COMUNE DI FONTANETO D'AGOGNA

PIANO REGOLATORE GENERALE COMUNALE

***Determinazioni in merito alle osservazioni regionali
(Pratiche B10528 e B40204)***

RELAZIONE INTEGRATIVA

Area 03TS02 (Rif. Tav. 4.3)

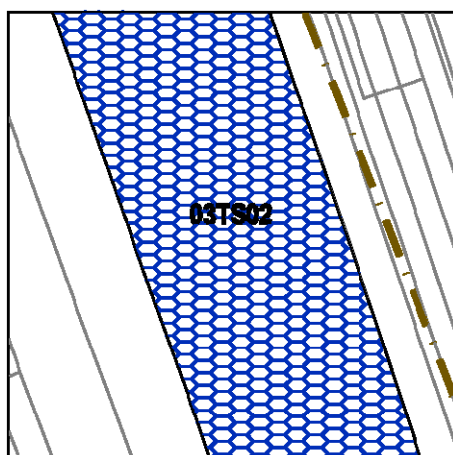
La proposta di ridimensionare il PIP 3 (02TD01-02) stralciando 43.923 mq di ST e lo stralcio dell'area 03TS02 di mq. 12.211, ambiti oggetto di osservazione, permette di ripristinare alla destinazione agricola oltre 56.000 mq di aree precedentemente azzonate a terziario.

Totalmente stralciata

1) Area 01RC04 (Rif. Tav. 4.1)

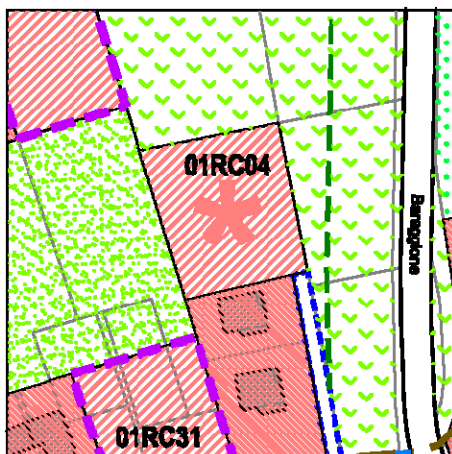
- 1) 01RC04 Trattasi dell'ultimo lotto libero, collocato in margine ad un insediamento lineare con permessi di costruire già completati, dotato di opere di viabilità di accesso e urbanizzazioni esistenti.

Area riconfermata

2) Area 01RC08 (Rif. Tav. 4.1)

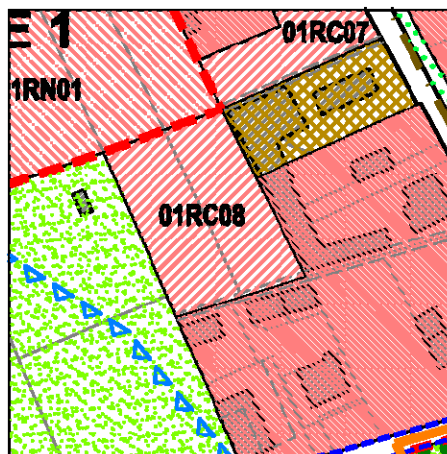
- 2) 01RC08. Pur prendendo atto della classe di capacità d'uso del suolo, occorre rilevare come l'area risulta collocata in un contesto edificato ed intercluso tra un insediamento artigianale esistente con attività non nocive né moleste.

Area riconfermata

3) Area 01RC16 (Rif. Tav. 4.1)

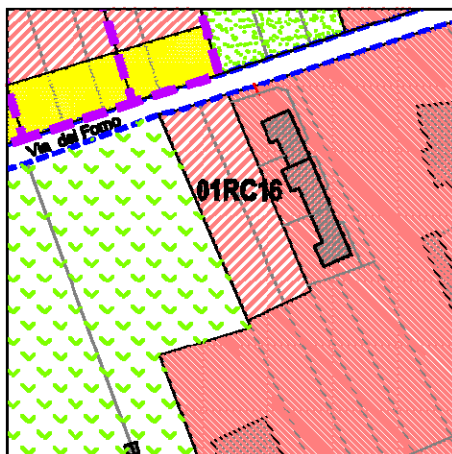
- 3) 01RC16. Trattasi una limitata area libera situata a ridosso del tessuto urbano consolidato, già dotata quindi di tutte le opere di urbanizzazione e funzionale all'ampliamento delle abitazioni prospettanti l'area stessa.

Area riconfermata

4a) Area 02RC01 (Rif. Tav. 4.2)

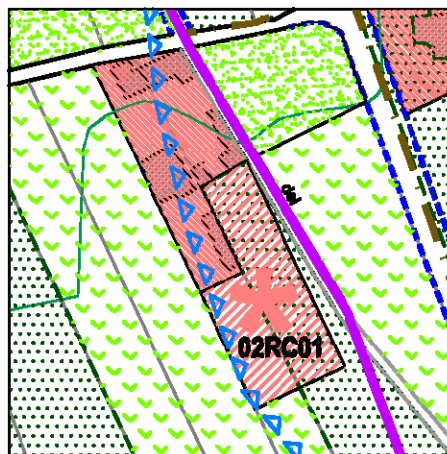
- 4) Le aree 02RC01 (4a) e 02RC02 (4b) rispondono a precise esigenze di sdoppiamento del nucleo familiare e, pur collocate al di fuori del tessuto urbano consolidato, interessano porzioni di aree libere contigue ad insediamenti residenziali esistenti, in ambiti che non sono prioritari per l'attività agricola o di carattere paesaggistico e già dotati di opere di urbanizzazione.

Area riconfermata

5) Area 02RC09 (Rif. Tav. 4.2)

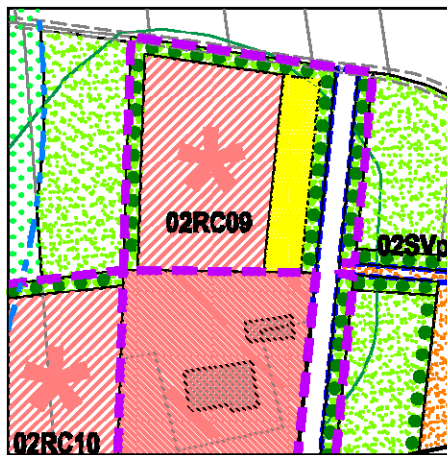
- 5) 02RC09. Trattasi di un area collocata in margine al contesto edificato della frazione Baraggia, in parte urbanizzato, ma con l'obiettivo di dare possibilità di sviluppo al nucleo attraverso la previsione di un progetto urbano che prevede, tramite convenzionamento, la salvaguardia dell'area limitrofa della Chiesa, la realizzazione di un percorso ciclopedonale alberato di accesso e di parcheggi funzionali alla frazione, la quale ne risulta carente.

Area riconfermata

6) Area 02RC10 (Rif. Tav. 4.2)

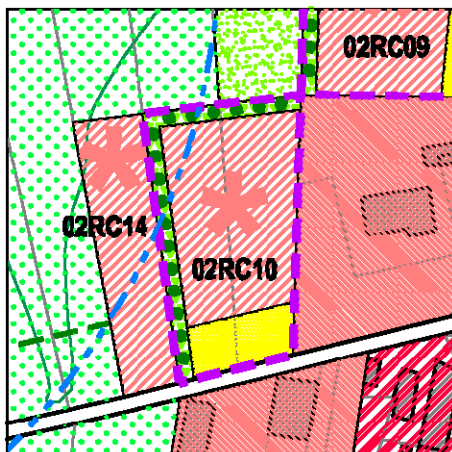
- 6) 02RC10. Analogamente all'area precedente, l'attuazione dell'area è subordinata ad un permesso di costruire convenzionato atto a completare il disegno urbano di riqualificazione e potenziamento

dei servizi della frazione Baraggia, con la realizzazione e cessione di aree per parcheggi, viabilità ciclopedonale e verde pubblico.

Area riconfermata

7) Area 03RC02 (Rif. Tav. 4.3)

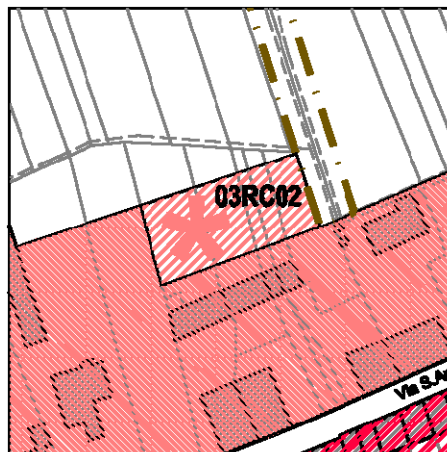
- 7) 03RC02 L'area è stata individuata quale limitato ampliamento atto a soddisfare un'esigenza di completamento residenziale nell'ambito della stessa proprietà, in allineamento ad una previsione residenziale esistente e con limitazione di edificabilità consentita. Sono presenti tutte le necessarie opere di urbanizzazioni compresa la viabilità di accesso a carattere privato che serve ad oggi le abitazioni già esistenti ed i fondi agricoli limitrofi.

Area riconfermata

8) Area 01RN01 (Rif. Tav. 4.1)

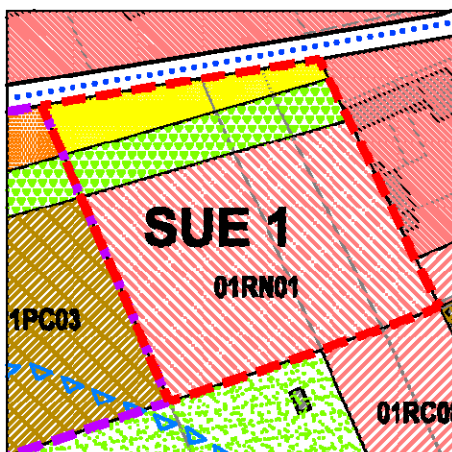
- 8) SUE 1 (01RN01). Analogamente all'area 01RC08, si tratta di una previsione in un contesto edificato ed in parte intercluso, quale completamento di un tessuto in parte urbanizzato mancante di aree per parcheggi e verde di quartiere, la cui attuazione mediante strumento urbanistico esecutivo garantisce la qualità ed il controllo pubblico del disegno urbano e delle necessarie opere di urbanizzazione.

Area riconfermata

9) Area 02RN03/04/05/06/07/08 (Rif. Tav. 4.2)

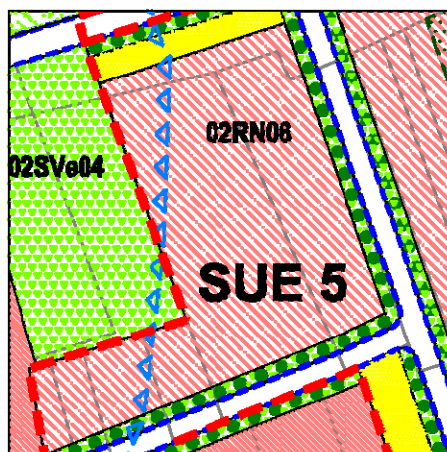
- 9) SUE 5 (02RN03-04-05-06-07-08). L'ambito è stato oggetto di completa riorganizzazione attraverso un consistente ridimensionamento e conseguente ridisegno urbanistico, che ha di fatto ridotto sensibilmente la superficie urbanizzabile da circa mq. 31.000 a mq. 17.500 e le previsioni insediative di mc. 7.000. E' stato infatti stralciato il comparto 02RN07 per limitare il fronte di espansione residenziale verso est, salvaguardando una fascia verde verso l'insediamento turistico ricettivo. Analogamente è stato ridimensionato il comparto 02RN05 riorganizzando l'intero ambito in due SUE più attuabili (rinominati SUE 5 e SUE 6) mantenendo inalterate le elevate dotazioni di spazi pubblici e soprattutto la viabilità di attraversamento (con percorso più lineare), funzionale all'area stessa ma soprattutto come arteria di circonvallazione per decongestionare il passaggio dei veicoli nelle strette vie del nucleo antico.

Area ridimensionata e ridisegnata

10) Area 01PC02 (Rif. Tav. 4.1)

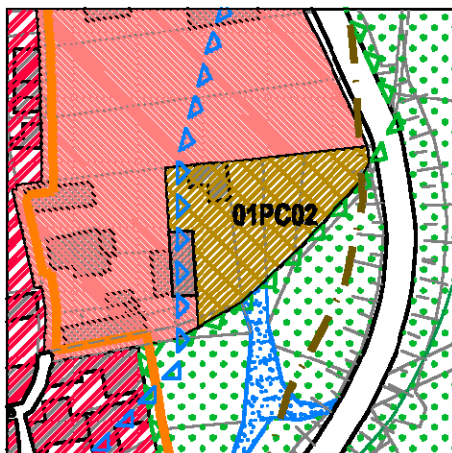
- 10) 01PC02, trattasi di consentire ad un'attività artigianale esistente, con attività non nociva né molesta, di riorganizzare le attuali strutture in un ambito marginale al tessuto abitato e compatibile con il vincolo paesaggistico che ne richiede l'autorizzazione.

Area riconfermata

11) Area 01PC03 (Rif. Tav. 4.1)

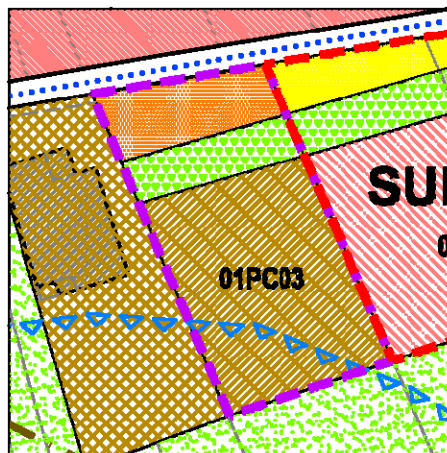
- 11) 01PC03, in un contesto marginale all'abitato, anche se oggi compresa nel tessuto urbano esistente, si vuole consentire ad un'azienda esistente, con attività non nociva né molesta, di ampliarsi, attarverso un progetto urbano che contempla l'attuazione di un Piano Esecutivo Convenzionato, coordinato con il limitrofo intervento residenziale (SUE1), con realizzazione e cessione di servizi pubblici a parcheggio e verde e prescrizioni di mitigazione ambientale.

Area riconfermata

12) Area 02PC01 – 02 (Rif. Tav. 4.2)

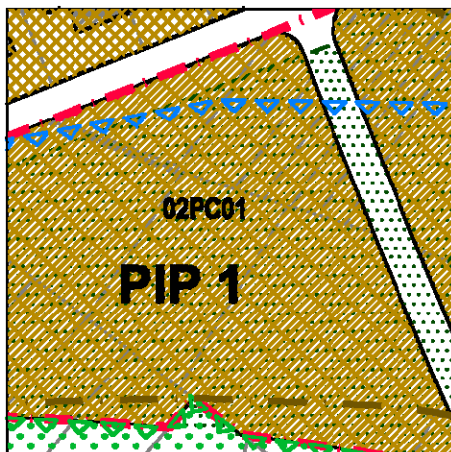
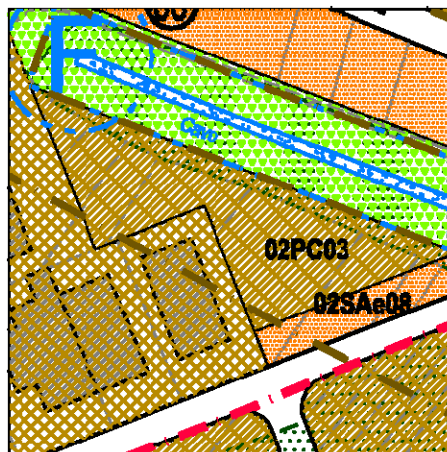
- 12) PIP 1 (02PC01 -02) e 02PC03, trattasi dell'ambito residuale del vecchio PIP S. MARTINO, mai attuato dal 1996 e rivisto nel disegno urbanistico con la Revisione di PRG, che ha portato alla sua approvazione grazie alla previsione di comparti di limitata estensione, meglio appetibili per le realtà produttive locali, oltre alla individuazione di un'ambito per servizi pubblici di interesse per l'Amministrazione Comunale.

Area riconfermata

Area riconfermata

13) Area 02PN04 (Rif. Tav. 4.2)

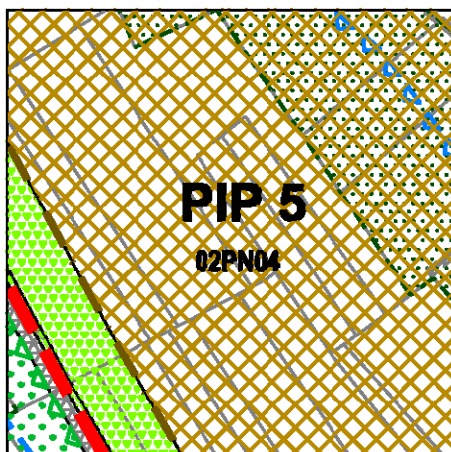
- 13) PIP 5 (02PN04), l'area, introdotta con la Variante "in itinere" adottata nel 2013, risultava già prevista dal vecchio PRG e successivamente resa inedificabile per problematiche idrogeologiche, poi superate a seguito della realizzazione della messa in sicurezza e successivo collaudo delle opere di difesa spondale (argine sul Torrente Agogna). L'attuazione dell'area è condizionata alla predisposizione di un SUE con prescrizioni di natura geologico tecnica, ambientale ed ecologica, al fine di rispettare le caratteristiche di Area Produttiva Ecologicamente Attrezzata (rif. Linee Guida APEA – DGR n. 30.11858 del 28.07.2009).

Area riconfermata

15) Area 02TC01 (Rif. Tav. 4.2)

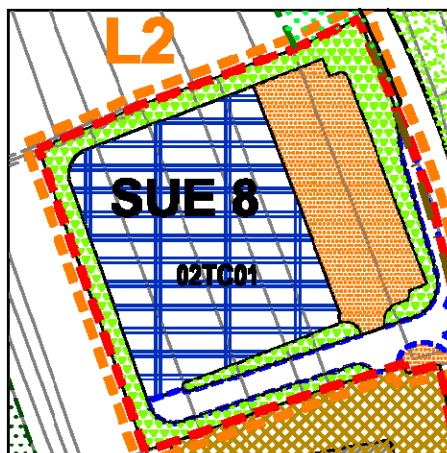
In merito all'area SUE 8 - 02TC01 (15), oggetto di osservazione, occorre precisare che trattasi di un ambito inserito attraverso apposita variante urbanistica antecedente all'adozione definitiva della presente Revisione di PRG e che per tale ambito è stata completata la procedura di autorizzazione commerciale, nonché completato l'iter dello strumento urbanistico attuativo e successivo PdC per l'insediamento e conseguente ampliamento di un'attività di vendita locale, peraltro ricollocatasi dall'attuale contesto a ridosso del centro storico.

Area in corso di attuazione

Area 01RC11 (Rif. Tav. 4.1)

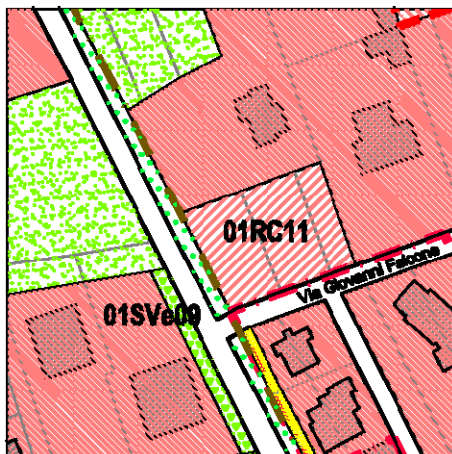
In merito alle aree 01RC11 e 02RC05 essendo le stesse già oggetto di edificazione secondo le previsioni del vigente PRGC le stesse sono state riconosciute come aree RE.

Area già attuata, ora individuata come RE

Area 01RC17 (Rif. Tav. 4.1)

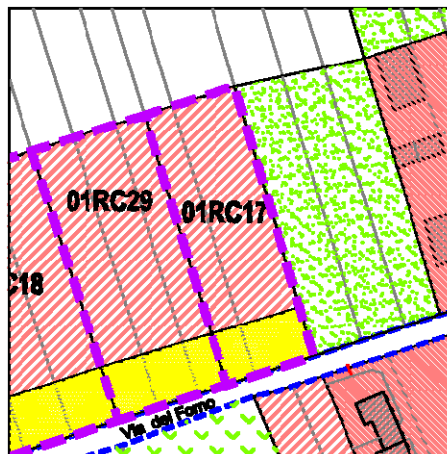
- 01RC17, l'area è già stata attuata in parte; questa viene riconosciuta come area RE mentre la restante porzione viene riproposta come area RC;
- 01RN06 l'area è già stata oggetto di edificazione secondo le previsioni del vigente PRGC e quindi l'area è stata riconosciuta come area RE.

Attuata in parte, ora RE, ridotta la parte RC
